REGULERING AV SKILØYPENETTET STØLEN – FJELLSKOLEN – VORA, MINDRE ENDRING AV PLANOMRÅDE

Vi viser til tidligere varslet oppstart av dette planarbeidet, oktober 2020.

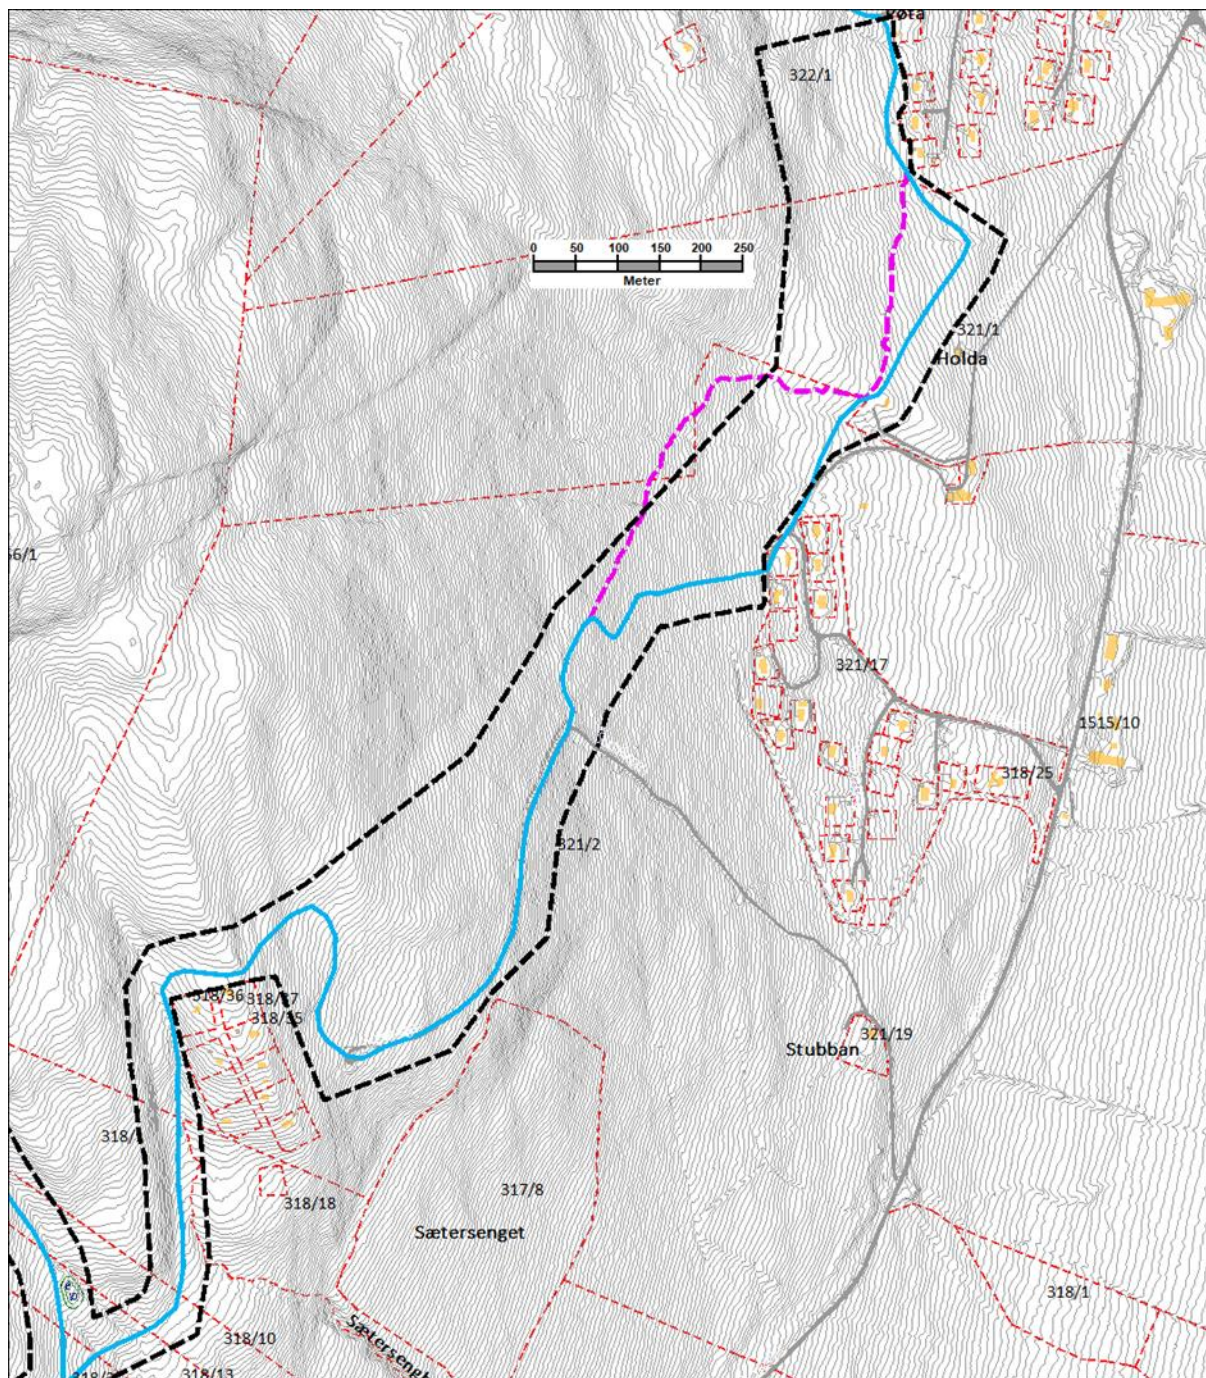
Foreslått endring av løypetraséen ligger innenfor den rød sirkel, vist på den nordligste delen av planområdet som varslet ved oppstart av planarbeidet.

Endringen innebærer at drøyt 300 m av løypetraséen blir liggende utenfor planomrisset vist på kartet (over) fra oppstartsvarslet. Traséendringen fremgår detaljert på kart og ortofoto under.

Stiplet lilla strek viser forslag til endring av løypetraséen, delvis utenfor planomrisset (svartstiplet). Løypa har frem til nå vært preparert der den er vist med blå strek (Kilde: www.skisport.no).

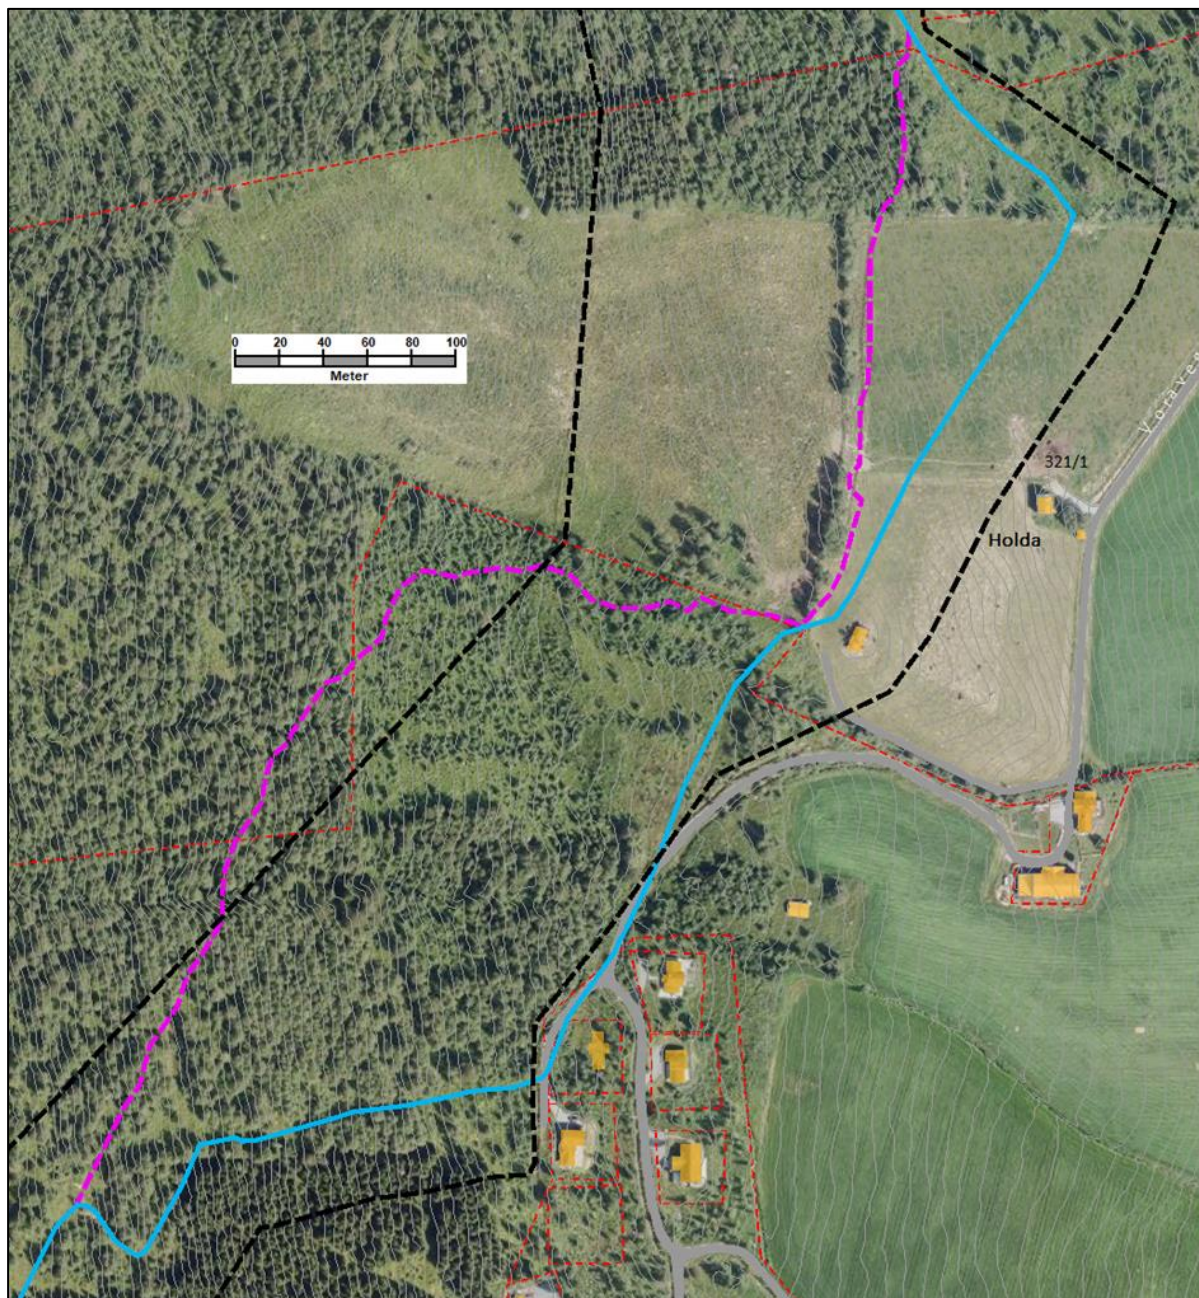
I nåværende løypetrasé er en strekning på ca 200 m temmelig bratt (23 %/ 13 grader), fra der den skiller lag med det nye traséforslaget (midt i kartet) og ned til en klynge med hytter ved Voravegen. Den nordligste delen av omleggingen gjør at løypa kommer i utkanten av en åker, langs en grøft og lenger bort fra bebyggelsen i området (se ortofoto neste side).

Forslaget til ny løypetrasé gir en mer jevn stigning opp lia, slik at løypa blir bedre egnet for de fleste aldersgrupper og andre som enten har lite erfaring med langrenn eller har nedsatt funksjonsevne.

Den foreslåtte traséendringen er snaut 1 km lang, hvorav drøyt 200 m går over dyrka mark. Resten går gjennom skog dominert av bjørk, vurdert som svært godt utmarksbeite (<https://kilden.nibio.no>). Det er en del større stein som det vil være behov for å rydde bort fra traséen.
